川内原子力発電所 乾式貯蔵施設
原子炉設置変更許可申請に係る審査状況について

2026年7月29日
九州電力株式会社

3. 審査状況について

3（3）． 乾式貯蔵施設への周辺斜面の影響

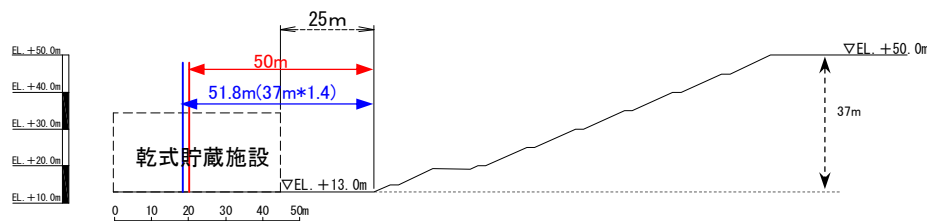
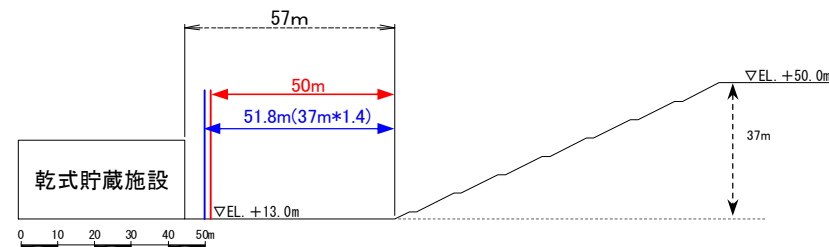
- 川内原子力発電所の乾式貯蔵施設については、斜面の造成工事を実施し、建屋と斜面間で必要な距離を確保することで、もし周辺斜面が崩壊した場合でも、乾式貯蔵施設の安全機能が損なわれないことを確認しています。
- また、4月23日に原子力規制委員会による現地調査が実施され、審査会合での説明内容と相違がないことを確認されました。
- なお、電気技術指針（JEAG）では、「斜面崩壊事例の到達距離に関する分析結果に基づき、斜面法尻（平地との境界点）と対象施設の離間距離が約50m以内あるいは斜面高さの約1.4倍以内の斜面を安定性評価の対象とすべき斜面」としています。

【評価する構造物と評価対象範囲】

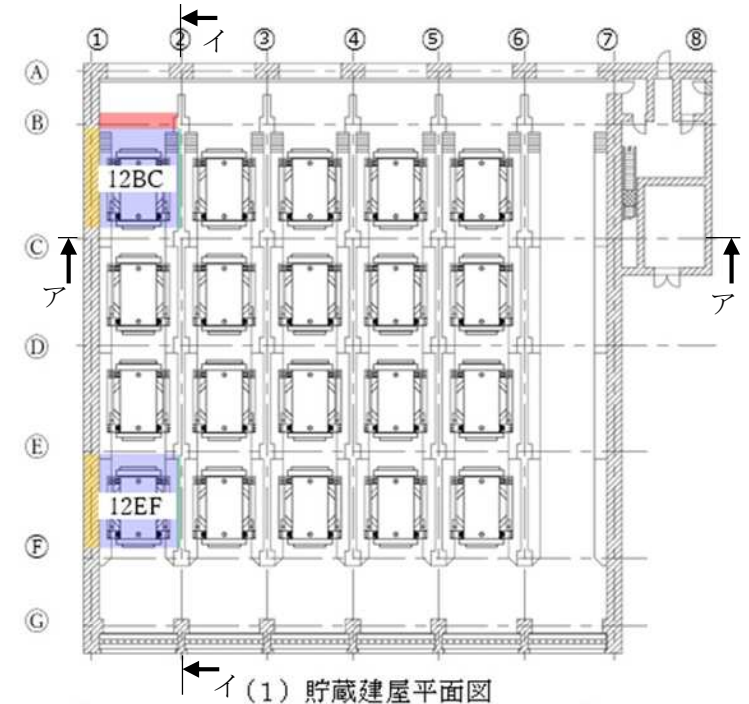
【NRAコメント】

○貯蔵建屋の損傷等による乾式貯蔵容器への影響評価に関して、貯蔵建屋の構造を踏まえて最も厳しい衝突ケースとしているかの観点から、改めて建屋損壊の考え方を整理すること。

○天井より上部の構造物については、全て直下に落下することとしていたが、最も厳しい衝突ケースとして、天井より上部を含む全ての壁が乾式貯蔵容器側へ倒れ込むものと仮定して評価することとしました。

○12BC区画の乾式貯蔵容器を代表させて影響評価をしていたが、建屋損壊の考え方を前述のとおり見直したことに伴い、貯蔵建屋の構造を踏まえた、より現実的な評価条件へと見直し、12BC区画及び12EF区画の乾式貯蔵容器を共に影響評価の対象としました。

・上記のとおり、建屋構造は複雑で単一の代表乾式貯蔵容器を設定することは困難です。従って、**評価の網羅性を確保したうえで、より現実的な評価とするため**、下表のとおり評価対象を選定しました。
